Déclaration de Projet portant mise en compatibilité du P.L.U.I. du TURSAN (40) pour la réalisation d'un parc photovoltaïque sur un délaissé autoroutier.

Analyse des avis de la CDPENAF et de la MRAE

# Avis de la Mission régionale d'autorité environnementale de la région Nouvelle-Aquitaine sur le projet de mise en compatibilité du PLUi du Tursan par déclaration de projet

n°MRAe 2020ANA38

Règlement graphique du PLU de Garlin avant et après mise en compatibilité (source : notice explicative page 6)

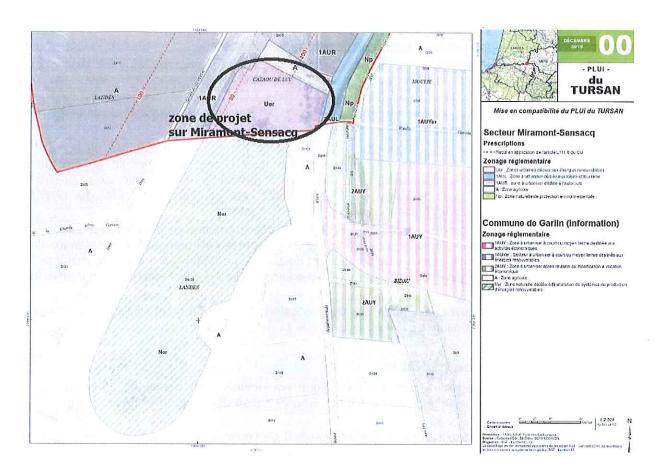
Sur la commune de Garlin les secteurs concernés par la MECDU représentent environ 8 hectares. Une zone Ner est créée au PLU.

La mise en œuvre des mesures d'évitement par le projet a impliqué une diminution significative de l'emprise initialement envisagée (le projet est passé de 14 ha à 8,7 ha<sup>6</sup>). Ceci est effectivement acté par les mises en compatibilité des deux documents d'urbanisme. Des incohérences apparentes restent cependant à lever concernant les surfaces, entre le document « projet »(8.7ha) et les surfaces annoncées pour les mises en compatibilité (9.5 ha au total).

Évolutions du PLUi du Tursan secteur de Miramont-Sensaca

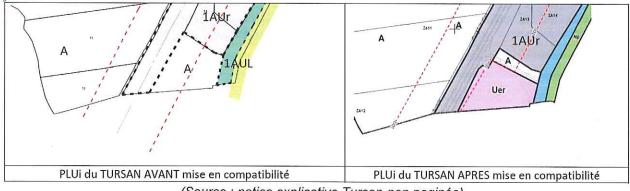
Sur la commune de Miramont-Sensacq, les secteurs concernés par la MECDU représentent environ 1,5 hectare. Un zonage Uer dédié aux énergies renouvelables est déjà existant au PLUi. Il sera étendu dans le cadre de la présente procédure.

La MRAE note également plus largement que les règlements des zonages Ner et Uer ne sont pas spécifiques à des implantations photo-voltaïques. L'évaluation environnementale fournie, qui s'appuie sur l'étude d'impact du projet de parc photovoltaïque, ne paraît donc pas superposable avec tout ce que permet le nouveau règlement du secteur, hormis la hauteur limitée à 4 mètres. Concernant le PLUi du Tursan par ailleurs, où existe déjà un secteur Uer, il serait attendu une présentation des secteurs relevant déjà de ce zonage.
